①内閣府の最大クラスモデルのパラメータ設定の確認 (パラメータの設定方法)

5-1 内閣府の最大クラスの津波の波源モデル

5-5 内閣府の最大クラスモデルの位置づけの再整理 No.4コメント回答（内閣府の最大クラスモデルの位置づけの再整理）

5-6 内閣府の最大クラスモデルに対する不確かさの考慮 コメント回答まとめ

検討概要

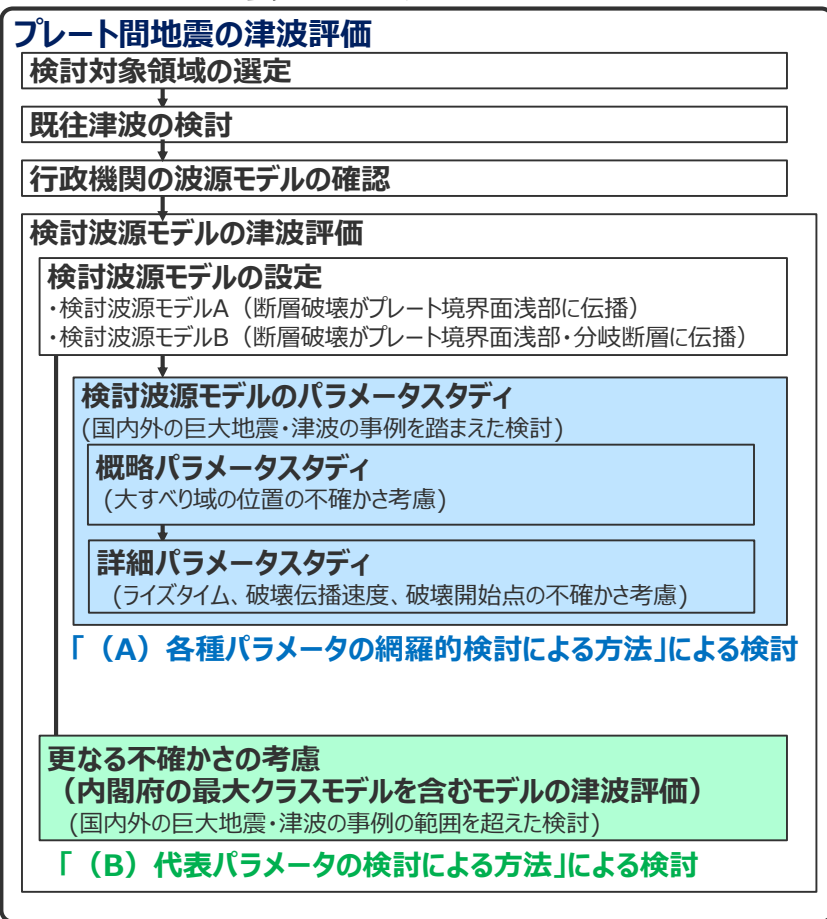
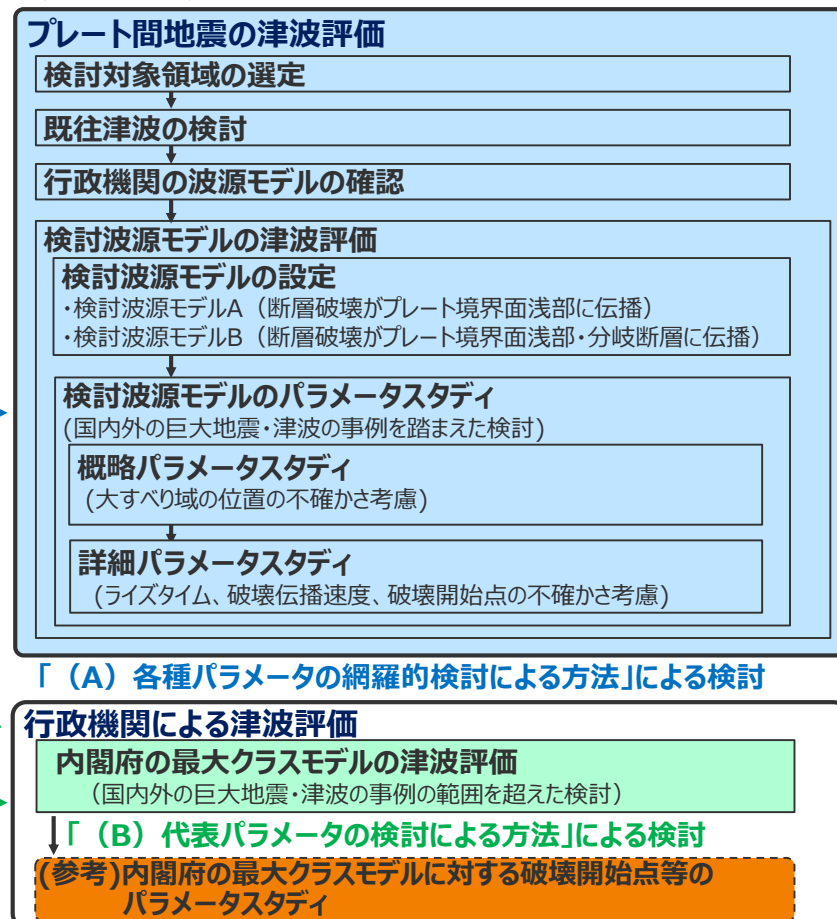
- 上記整理結果を踏まえて、内閣府の最大クラスモデルの基準津波の策定への反映について検討した。
- その結果、第662回審査会合では、内閣府の最大クラスモデルを検討波源モデルに対する「更なる不確かさ考慮モデル」と位置づけて整理していたが、波源設定の考え方の違いを踏まえ、「更なる不確かさの考慮」という表現による整理は取り止め、**(B) 代表パラメータの検討による方法**※により検討された内閣府の最大クラスモデルは、**(A) 各種パラメータの網羅的検討による方法**※によって検討を行うプレート間地震の津波評価とは別に、行政機関による既往評価として基準津波の策定に反映するよう変更した。

- 第662回審査会合では、プレート間地震の津波評価について、「検討波源モデルのパラメータスタディ」の他に、国内外の巨大地震の発生事例の範囲を超えて一部のパラメータを考慮した検討を「更なる不確かさ考慮」という表現で加え、内閣府の最大クラスモデルを含むモデルを「更なる不確かさの考慮モデル」として整理していた。
- 今回、波源設定の考え方に着目して内閣府の最大クラスモデルの位置づけを再整理した結果、**(A) 各種パラメータの網羅的検討による方法**により検討した「検討波源モデルのパラメータスタディ」と**(B) 代表パラメータの検討による方法**により検討した内閣府の最大クラスモデルとの波源設定の考え方の違いを踏まえ、「更なる不確かさの考慮」という表現による整理は取り止め、**(B) 代表パラメータの検討による方法**により検討された内閣府の最大クラスモデルは、**(A) 各種パラメータの網羅的検討による方法**によって検討を行うプレート間地震の津波評価と別に、行政機関による既往評価として基準津波の策定に反映するよう変更した。
- なお、第662回審査会合でのコメントを踏まえて、内閣府の最大クラスモデルに対して、仮に破壊開始点等のパラメータスタディを実施した場合の影響検討を参考として実施した。

(B) 代表パラメータの検討による方法により検討された内閣府の最大クラスモデルは、行政機関による既往評価として基準津波の策定に反映するよう変更

沈み込み帯のS波速度構造

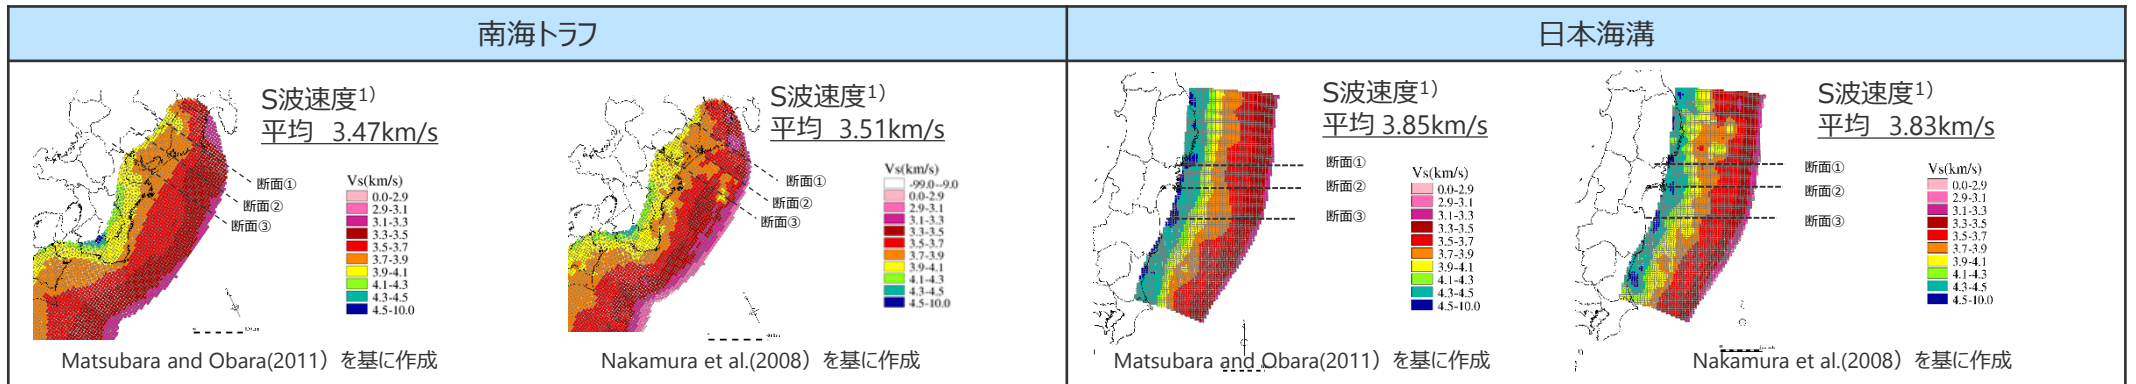
- 変更点
- 検討波源モデルの破壊伝播速度について、これまで内閣府(2012)が設定している2.5km/sと設定していたが、南海トラフと日本海溝のS波速度構造の違いを考えると南海トラフの巨大地震の破壊伝播速度は東北沖地震より小さいと考えられることから、国内外のMw9地震のインバージョン結果および南海トラフと日本海溝の速度構造を踏まえて、2.0km/sと設定することに変更した。
 - なお、内閣府(2012)が設定している破壊伝播速度2.5km/sも含めて、破壊伝播速度の不確かさについては、別途詳細パラメータスタディを実施する。

④ 基準津波の策定への反映

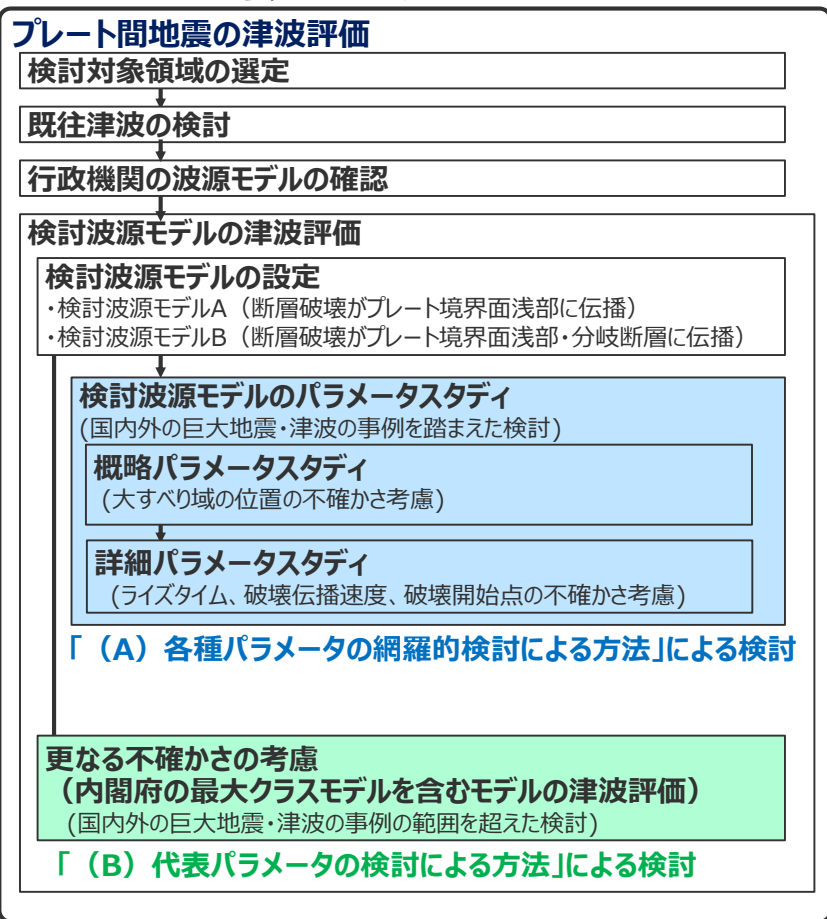
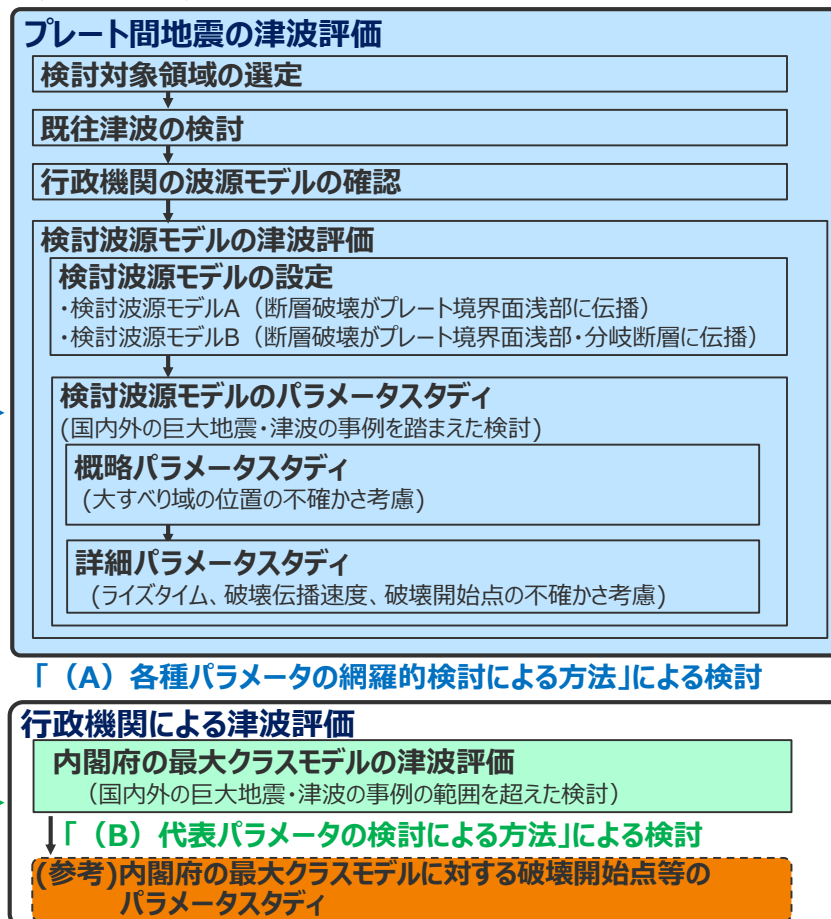
- 第662回審査会合では、プレート間地震の津波評価について、「検討波源モデルのパラメータスタディ」の他に、国内外の巨大地震の発生事例の範囲を超えて一部のパラメータを考慮した検討を「更なる不確かさ考慮」という表現で加え、内閣府の最大クラスモデルを含むモデルを「更なる不確かさの考慮モデル」として整理していた。
- 今回、波源設定の考え方に着目して内閣府の最大クラスモデルの位置づけを再整理した結果、**(A) 各種パラメータの網羅的検討による方法**により検討した「検討波源モデルのパラメータスタディ」と**(B) 代表パラメータの検討による方法**により検討した内閣府の最大クラスモデルとの波源設定の考え方の違いを踏まえ、「更なる不確かさの考慮」という表現による整理は取り止め、**(B) 代表パラメータの検討による方法**により検討された内閣府の最大クラスモデルは、**(A) 各種パラメータの網羅的検討による方法**によって検討を行うプレート間地震の津波評価と別に、行政機関による既往評価として基準津波の策定に反映するよう変更した。
- なお、第662回審査会合でのコメントを踏まえて、内閣府の最大クラスモデルに対して、仮に破壊開始点等のパラメータスタディを実施した場合の影響検討を参考として実施した。

(B) 代表パラメータの検討による方法により検討された内閣府の最大クラスモデルは、行政機関による既往評価として基準津波の策定に反映するよう変更
